# 都市計畫變更內容概要

本市凹子底地區細部計畫自99年7月29日辦理第四次通盤檢討，尚未逾計畫年期110年，惟本計畫區近年發展迅速，各項市政重大建設陸續推動及完成，本計畫區位於鼓山區、左營區與三民區之間，屬北高雄商業發展主要區域，其發展趨勢日益穩定飽和，惟實務執行分區容許使用項目、退縮空間及都市設計規範等，屢因過時之土地使用分區管制要點與都市設計基準而窒礙難行，爰應適當調整原計畫內容以符都市發展實際需要，本次辦理土地使用分區管制及都市設計專案通盤檢討，擬參考現況發展情形、歷年相關執行疑義、人民陳情意見，考量未來發展之需求，在不影響原分區規劃意旨前提下，酌予調整土管及都設規定，以提高審議效率、增進地區生活品質。

表1 土地使用分區管制要點變更前後對照表

表2 都市設計基準變更前後對照表

附圖三 退縮空間示意圖

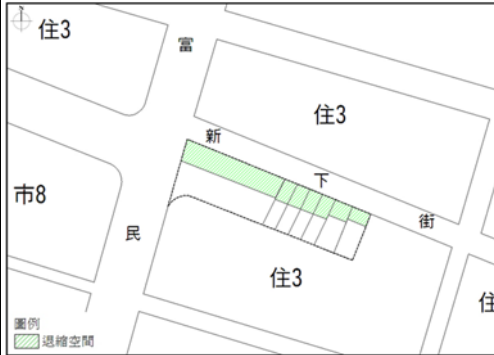
第 8 條  
計畫區內 4-23 號計畫囊底路變更為住宅區之土地（民國 86 年公告之「變更高雄市都市計畫（凹子底地區）細部計畫（第二次通盤檢討）案」（公開展覽期間異議案第 13 案），新庄段四小段），應由土地所有權人於臨道路（新下街）側捐贈原變更面積 42%之土地予本府，供作廣場或開放空間使用，同時完成施工點交本府並依捐贈土地之地籍界作為指定建築線；或得以現金抵繳回饋，並於臨道路側退縮留設原變更面積 42%之開放空間供公益使用且不得圍籬，此退縮空間（詳如附圖三所示）得計入建築基地之法定空地。

第 8 條  
計畫區內 4-23 號計畫囊底路變更為住宅區之土地（民國 86 年公告之「變更高雄市都市計畫（凹子底地區）細部計畫（第二次通盤檢討）案」（公開展覽期間異議案第 13 案），新庄段四小段），應由土地所有權人於臨道路（新下街）側捐贈原變更面積 42%之土地予本府，並依捐贈土地之地籍界作為指定建築線；或得以現金抵繳回饋，並於臨道路側退縮留設原變更面積 42%之開放空間供公益使用且不得圍籬，此退縮空間（詳如附圖三所示）得計入建築基地之法定空地。

1. 高雄市城鄉發展及都市更新基金經管之左營區新庄段四小段 627-1 及 629-2 地號，依據 102 年 7 月 18 日高雄市都市更新基金管理委員會第 7 次審議案第一案決議：「變更負擔 42% 永久性空地已於 94 年 8 月 12 日完成捐贈，擬變更解除作開放空間使用之限制後讓售，俾辦理後續都更基金土地活化。」  
2. 刪除「供作廣場或開放空間使用，同時完成施工點交本府」等文字。

附圖十三 原文小 6 地區退縮規定示意圖

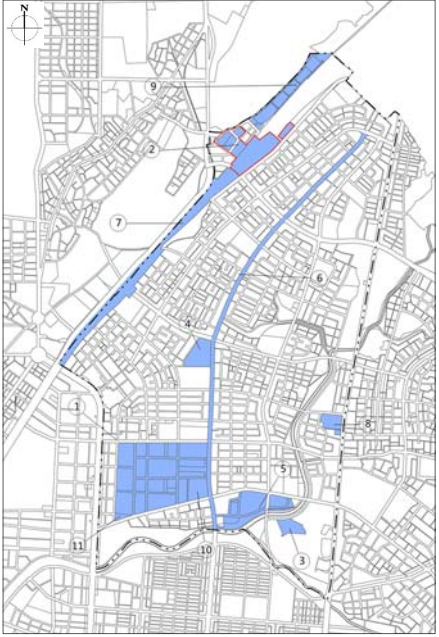
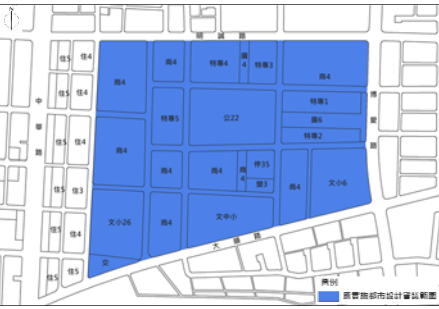
1.調整條次。  
2.為使圖名完整配合調整。

第 41 條  
建築基地臨大順一路、博愛二路一側之建築使用，應自面臨計畫道路境界線退縮 6 公尺以上建築，並設置 6 公尺無頂蓋或有頂蓋人行步道，其退縮地內有關圍牆線、人行步道尺寸及可突出退縮線之構造物規定，如附表四所示。  
附表四 退縮地圍牆線、人行步道尺寸及可突出退縮線之構造物規定

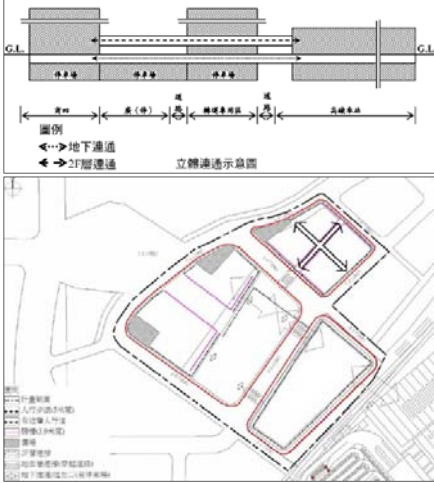
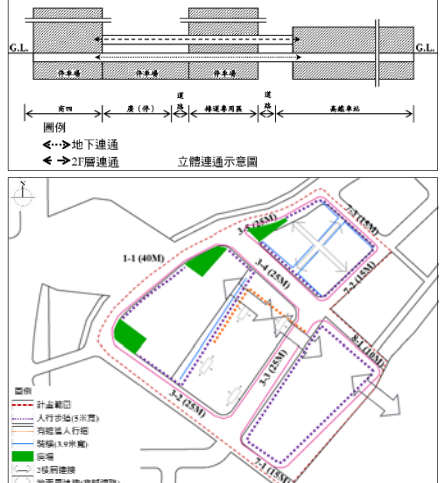
條文別	現行條文	修正情形	條文別	變更後條文						
	內容			內容						
	<p><b>原海光二村地區轉運專用區、第2種商業區、第4種商業區、廣（停）用地（455案）</b></p> <p>一、都市設計原則—整體都市設計原則如下：</p> <p>（一）由40米道路延伸，經第4種商業區、廣停2用地及轉運專用區配置帶狀開放空間，串聯高鐵車站，以塑造中心軸線意象。</p> <p>（二）第2種商業區街廓設置十字型帶狀開放空間通廊，連繫周圍住宅區及廣停2用地等街廓之通視性。</p> <p>（三）為塑造本地區良好都市景觀，本地區指定站前街廓應建築退縮留設帶狀公共開放空間。</p> <p>（四）於第2種及第4種商業區鄰接25米環狀計畫道路轉角處，共設置3處廣場式開放空間，豐富本地區景觀。</p> <p>（五）本地區間得設置供公眾使用之立體人工地盤、架空走道或人行地下道，使人行動線更為完整連繫。</p> <p>（六）第2種及第4種商業區街廓內建築高度由西側往東側逐漸降低，以呼應半屏山山勢。</p>	<p>1. 為利檢視管制範圍，配合依公告計畫發布時間調整編號順序，調整本條文為編號2-1。</p> <p>2. 調整條次。</p> <p>3. 本條文（一）、（六）配合轉運專用區30米帶狀開放空間留設區之調整，故刪除相關軸線意象文字論述。</p>		<table border="1"> <thead> <tr> <th>編號</th> <th>管制區域名稱</th> <th>都市設計基準內容</th> </tr> </thead> <tbody> <tr> <td>2-1</td> <td>高速鐵路左營站周邊地區（原海光二村地區轉運專用區、第2種商業區、第4種商業區、廣（停）用地）</td> <td>詳下述內容。</td> </tr> </tbody> </table> <p>一、都市設計原則—整體都市設計原則如下：</p> <p>（一）第2種商業區街廓設置十字型帶狀開放空間通廊，連繫周圍住宅區及廣停2用地等街廓之通視性。</p> <p>（二）為塑造本地區良好都市景觀，本地區指定站前街廓應建築退縮留設帶狀公共開放空間。</p> <p>（三）於第2種及第4種商業區鄰接25米環狀計畫道路轉角處，共設置3處廣場式開放空間，豐富本地區景觀。</p> <p>（四）本地區間得設置供公眾使用之立體人工地盤、架空走道或人行地下道，使人行動線更為完整連繫。</p>	編號	管制區域名稱	都市設計基準內容	2-1	高速鐵路左營站周邊地區（原海光二村地區轉運專用區、第2種商業區、第4種商業區、廣（停）用地）	詳下述內容。
編號	管制區域名稱	都市設計基準內容								
2-1	高速鐵路左營站周邊地區（原海光二村地區轉運專用區、第2種商業區、第4種商業區、廣（停）用地）	詳下述內容。								
	<p>二、本地區內建物申請建照執照前，應經高雄市都市設計及土地使用開發許可審議委員會審查通過。</p>	刪除，本條文整併至條文壹總則篇。		<p>二、（刪除）</p>						
	<p>三、最小建築基地</p> <p>（一）本地區內各分區最小基地開發規模應依下列原則辦理。</p> <p>1. 第4種商業區</p> <p>本區開發規模原則分為二小區塊，以各區塊街廓線與最小基地開發規模界線所圍之範圍為最小基地開發規模。本區最小基地開發規模界線乃以本區鄰接廣（停）用地之分區線，以及本區鄰接3-2計畫道路（菜公一路，25米）之分區線交叉樁位點為基點（a點）。再以a點由垂直本區鄰接3-2計畫道路（25米）之分區線作延伸線，取本</p>	<p>1. 調整條次。</p> <p>2. 為配合轉運專用區米帶狀開放空間調整，刪除商四最小建築基地開發規模相關規定，以適度保留未來建築規劃設計之彈性。</p> <p>3. 配合條文內容變更，調整附圖二十一示意圖。</p>		<p>二、最小建築基地</p> <p>本地區內各分區最小基地開發規模應依下列原則辦理。</p>

附圖三十三 植栽穴緣石鋪築及側臨人行步道鋪面鋪築示意圖					
	三、開放空間系統設計原則 （一）半屏山開放空間：為呈現半屏山自然公園的生態特色，		—	三、開放空間系統設計原則 （一）半屏山開放空間：為呈現半屏山自然公園的生態特色，

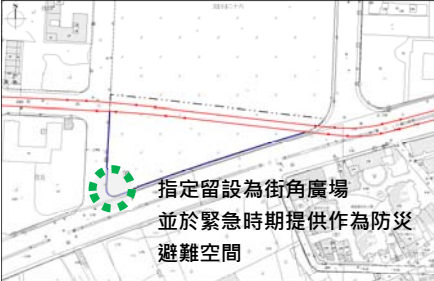
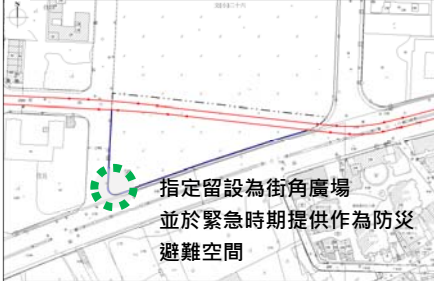
編號	管制區域名稱	都市設計基準內容								
9	建台水泥原廠區	詳如下述。								
	二、退縮地與開放空間系統設計規定 為配合左營新站的整體景觀與門戶意象，本計畫區計畫道路之植栽種類，應配合車站專用區做整體規劃，並依循下列原則辦理： (一) 退縮地人行及自行車動線系統	1. 考量各基地特性及退縮地設計多樣性，取消退縮地統一景觀配置設計，刪除附圖三十三。		二、退縮地與開放空間系統設計規定 為配合左營新站的整體景觀與門戶意象，本計畫區計畫道路之植栽種類，應配合車站專用區做整體規劃，並依循下列原則辦理： (一) 退縮地人行及自行車動線系統
